原子力発第22212号
令和4年8月1日

伊方発電所の発電用原子炉設置変更許可申請書
(3号原子炉施設の変更)

使用済樹脂の貯蔵裕度を確保するため、3 号炉の使用済樹脂貯蔵タンクを増設する。

五 発電用原子炉及びその附属施設の位置、構造及び設備
ト 放射性廃棄物の廃棄施設の構造及び設備
放射性廃棄物の廃棄施設の構造及び設備のうち、3号炉に係る「(3) 固体廃棄物の廃棄設備」について「(ii) 廃棄物の処理能力」の記述を以下のとおり変更する。

第4図 主要建屋平面図（地下1階）（添付書類八 第2.5.2図）

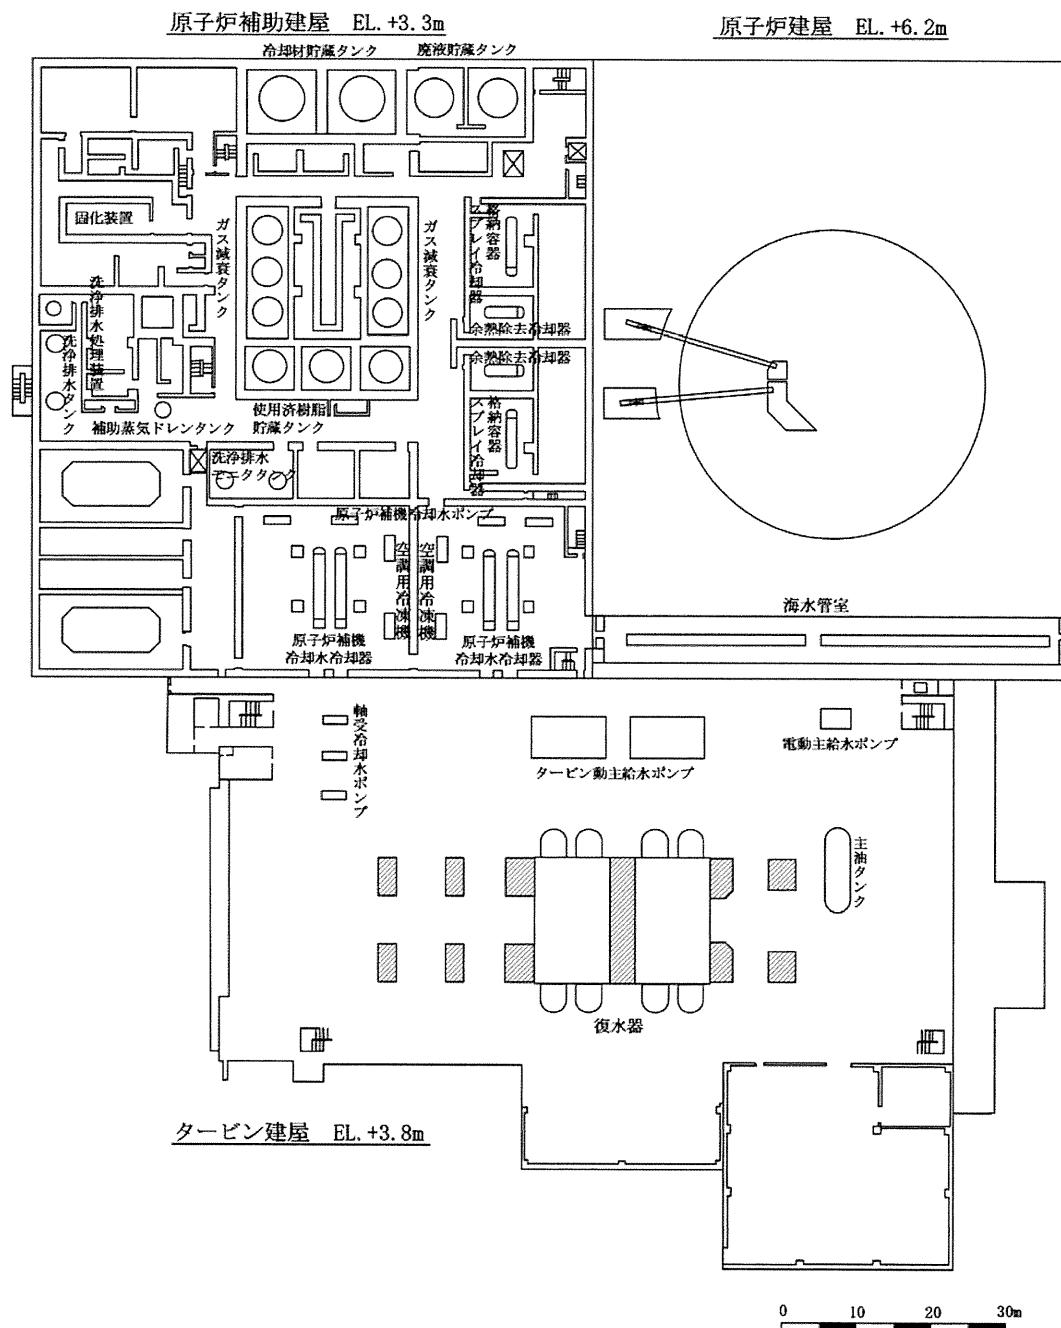
申請書添付参考図面のうち、下記の図面を変更する。

使用済樹脂貯蔵タンクの容量は約 231m³とする。

第 1.1.5 図 重大事故等対処設備配置及び保管場所図 (EL. +3.3m (地下 1 階))

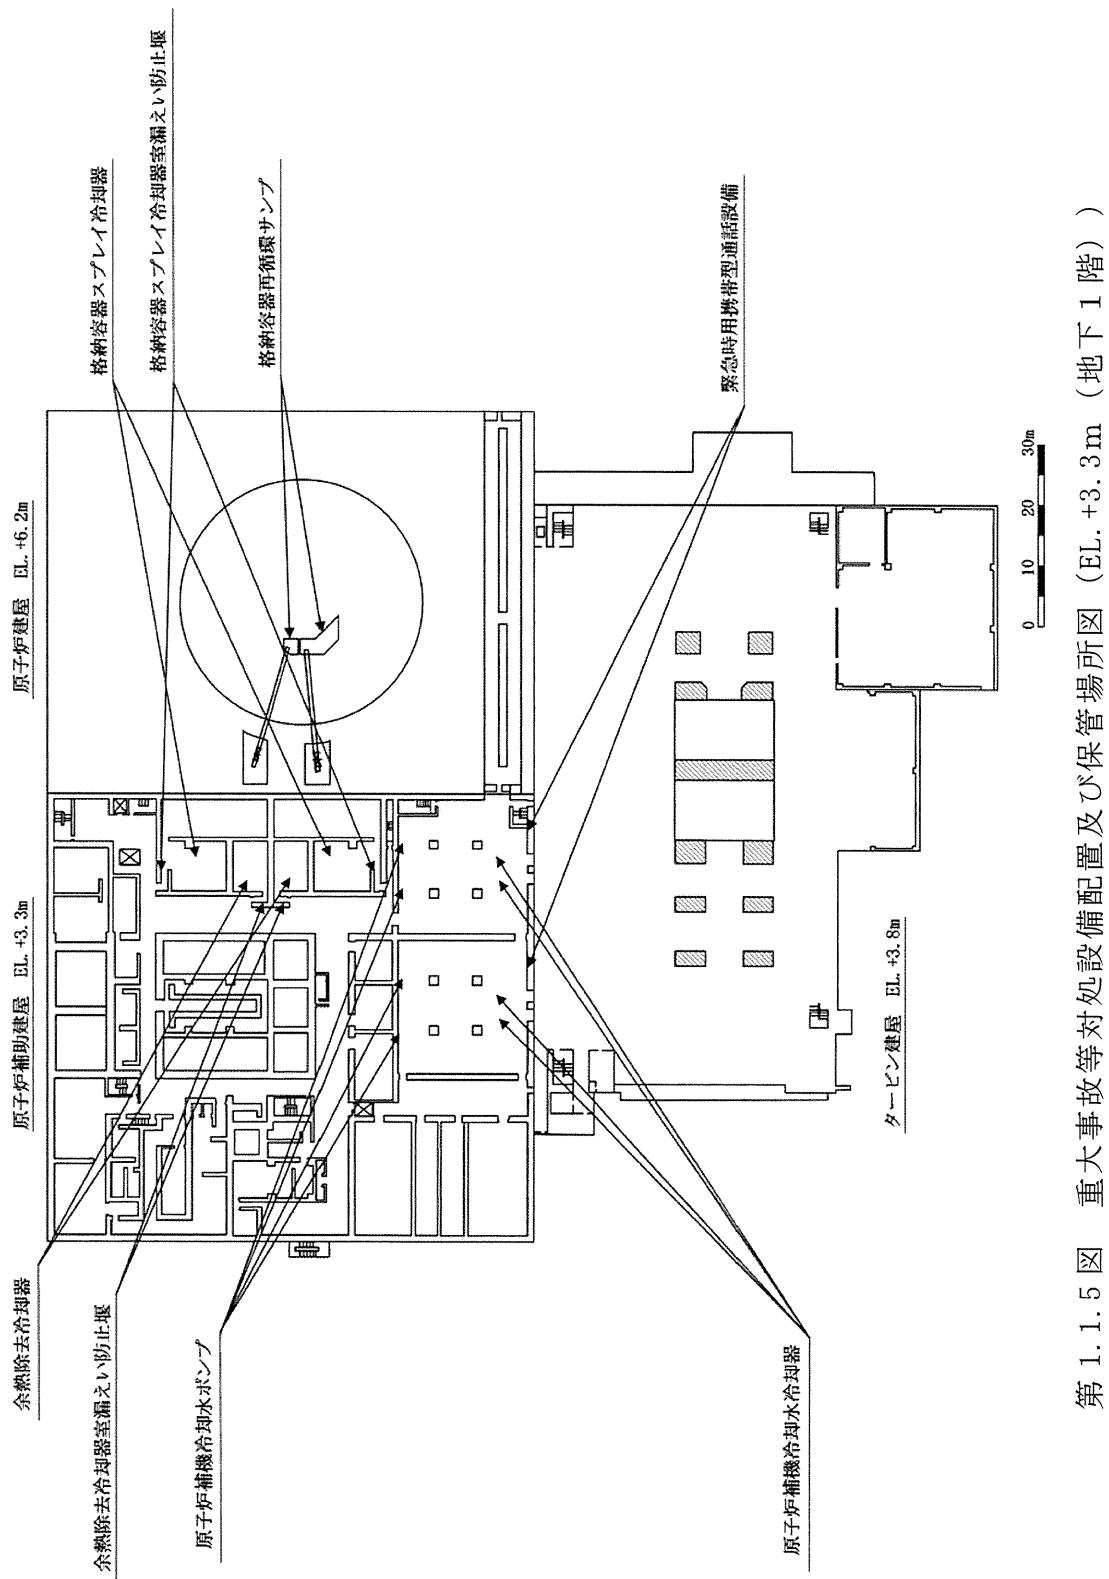
第 1.1.5 図 重大事故等対処設備配置及び保管場所図 (EL. +3.3 m (地下 1 階))

第 2.5.2 図 主要建屋平面図（地下 1 階）

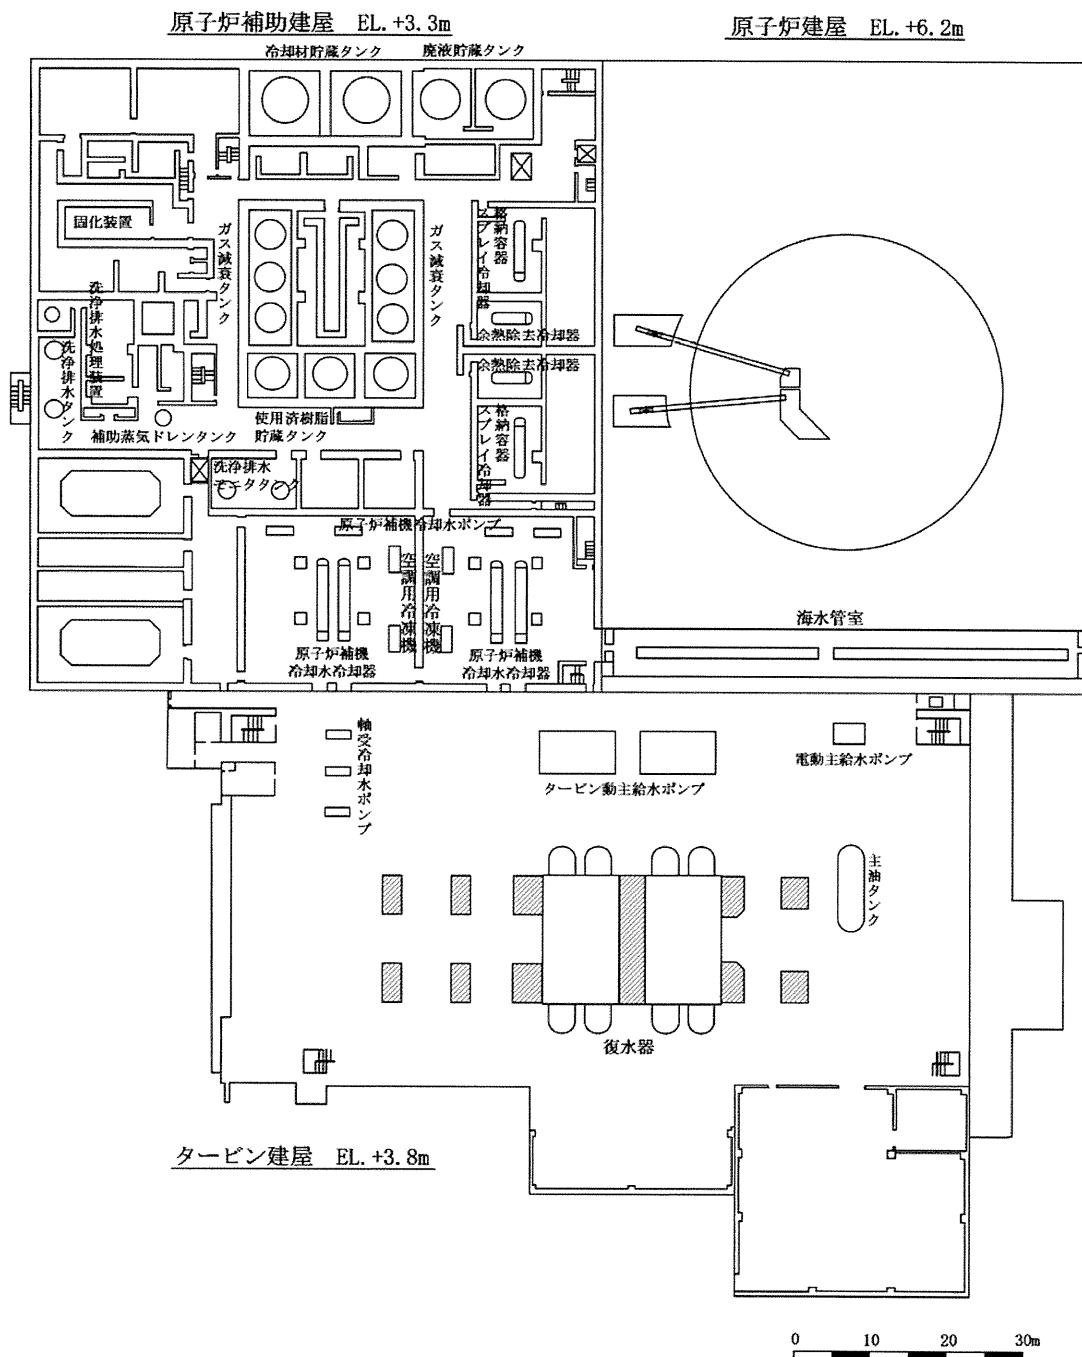
第 2.5.2 図 主要建屋平面図 (地下 1 階)

使用済樹脂貯蔵タンクの容量は約 $77\text{m}^3 \times 3$ 基とするが、必要に応じて増設を考慮する。なお、予想発生量は1号及び2号炉合計約 11 m^3 、3号炉約 $3\text{ m}^3/\text{y}$ である。

第8.3.2図 遮へい設計区部図（地下1階）

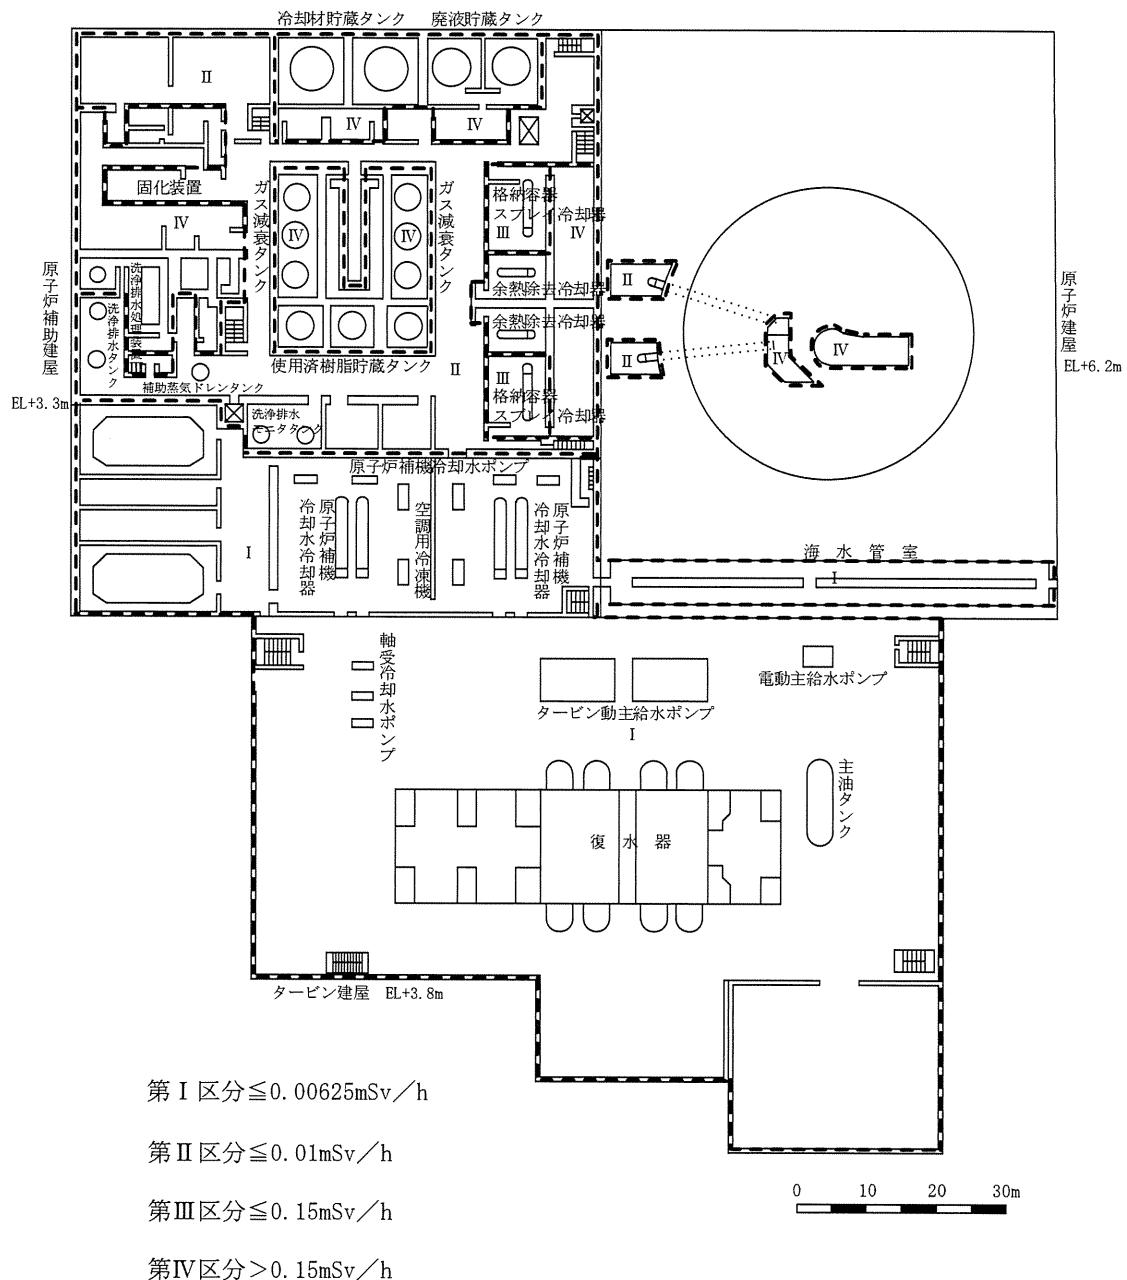
第 8.3.2 図 遮へい設計区分図 (地下 1 階)

第2.1.3図 管理区域図（地下1階）

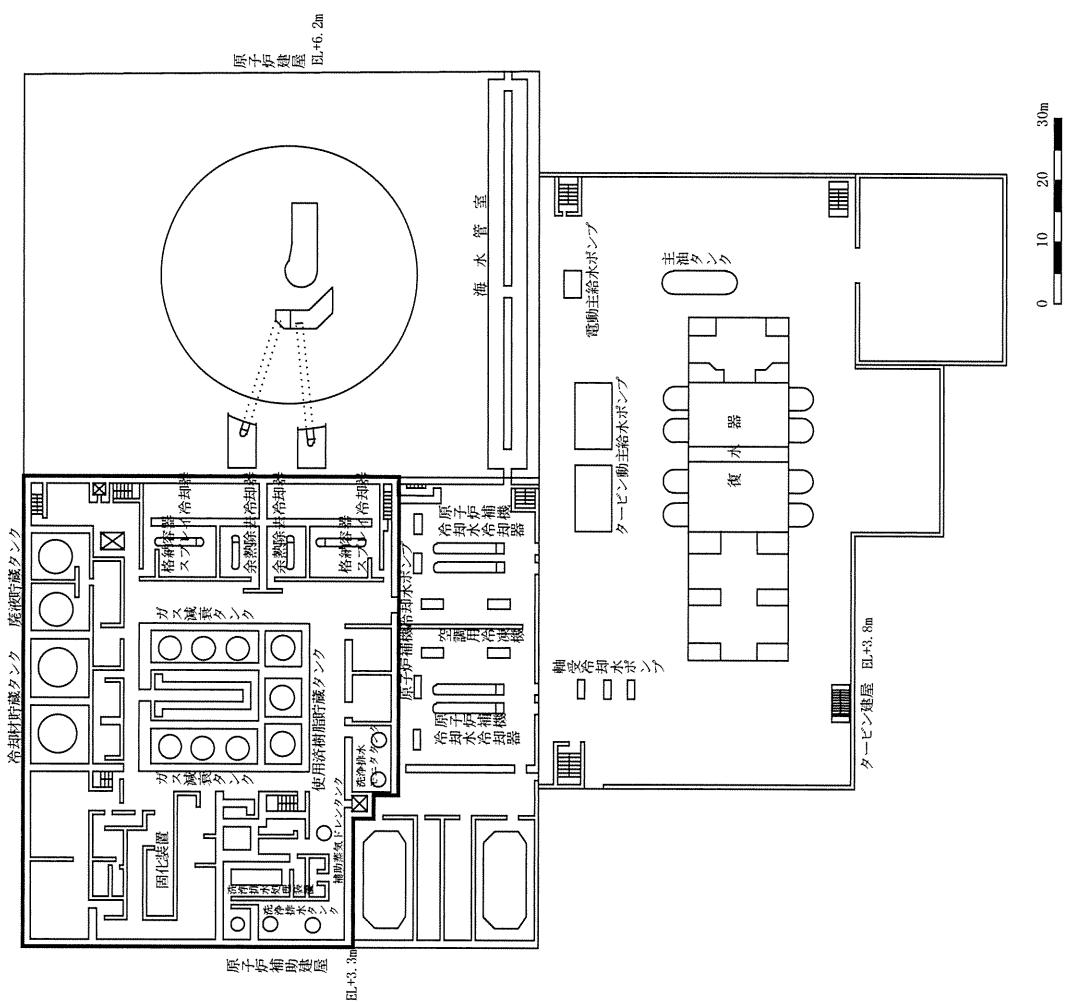
第2.1.3図 管理区域図（地下1階）
